# CAGNES-SUR-MER

## PROJET DE PÔLE D'ÉCHANGES MULTIMODAL

# RAPPORT D'ENQUÊTE

Dossier n° E1900006/E6 — Projet de Pôle d'Echanges Multimodal à Cagnes-sur-Mer

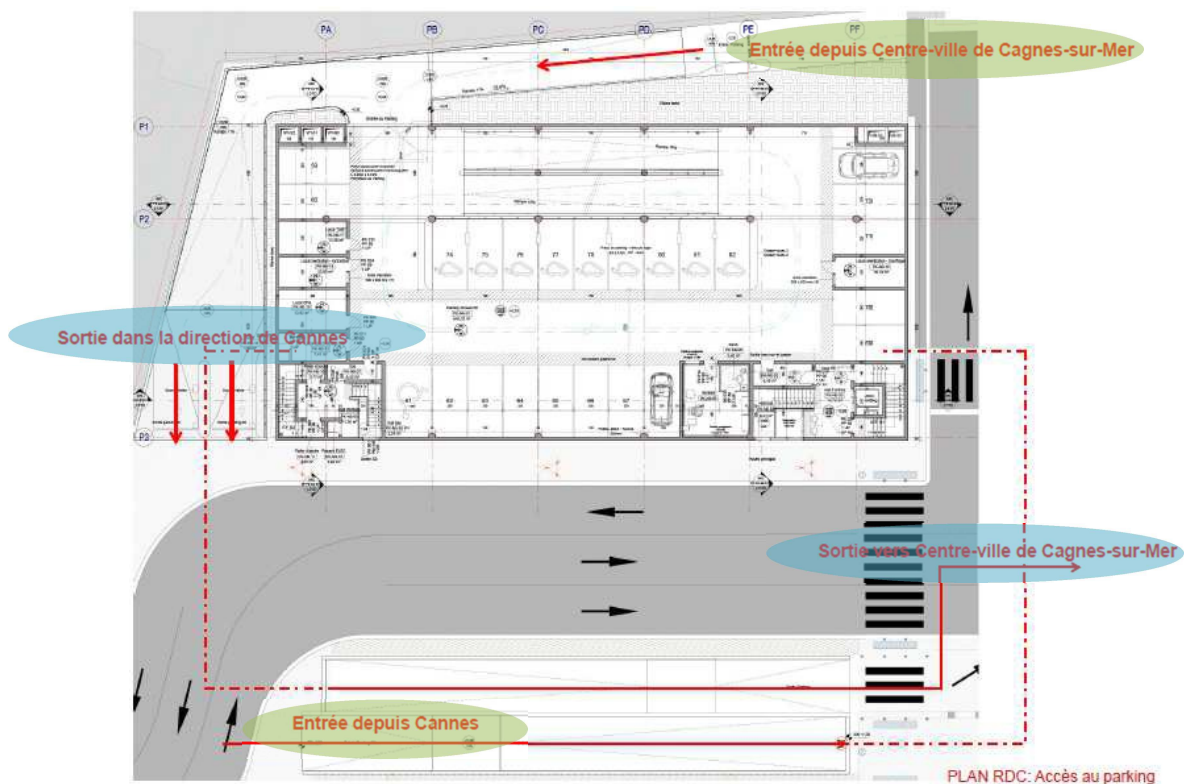
>Les entrées du P+R se font sans couper la circulation sur l'avenue de la gare. Peut-on confirmer que les rampes permettent les sorties dans les mêmes conditions (double sens ?) et disposer d'un plan spécifique sur le sujet?

Réponse du MOA :

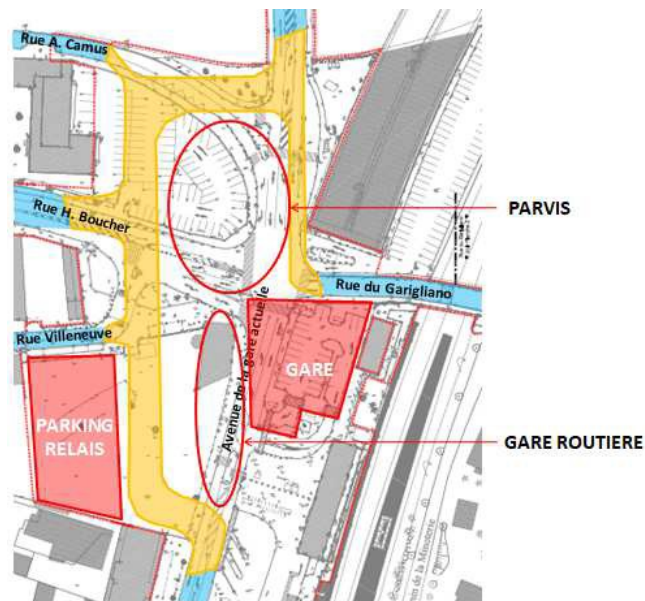
>La configuration des quais de la gare routière permet-elle d'accueillir les navettes d'entreprises évoquées en réunion avec la commune ?

Un Plan général des modes de circulations est annexé à la présente réponse en vue de préciser le fonctionnement du parvis .

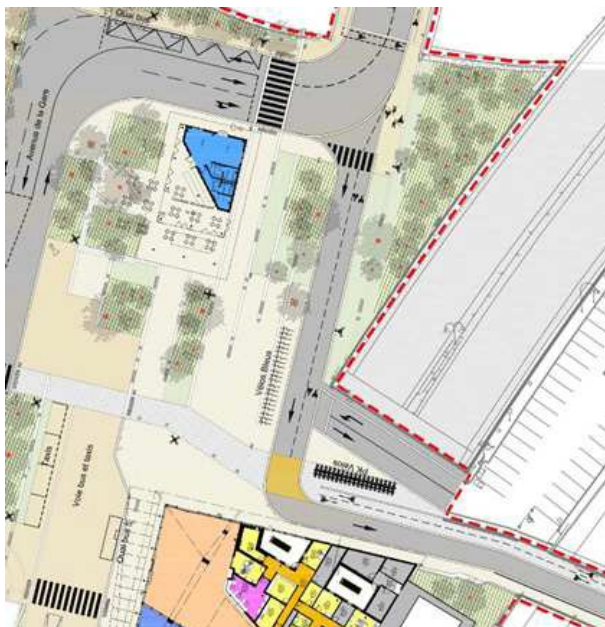
> Est-il envisagé et envisageable de supprimer l'axe Garigliano, comme suggéré dans quelques observations ?

Réponse du MOA :

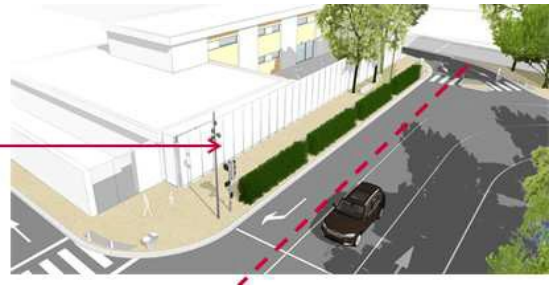
>Quels aménagements d'isolation et de protection sont prévus en mitoyenneté de l'Ecole Daudet, au niveau de l'emplacement du parking actuel, dont la suppression est rendue nécessaire du fait du détournement de l'Avenue de la Gare ?

Réponse du MOA :
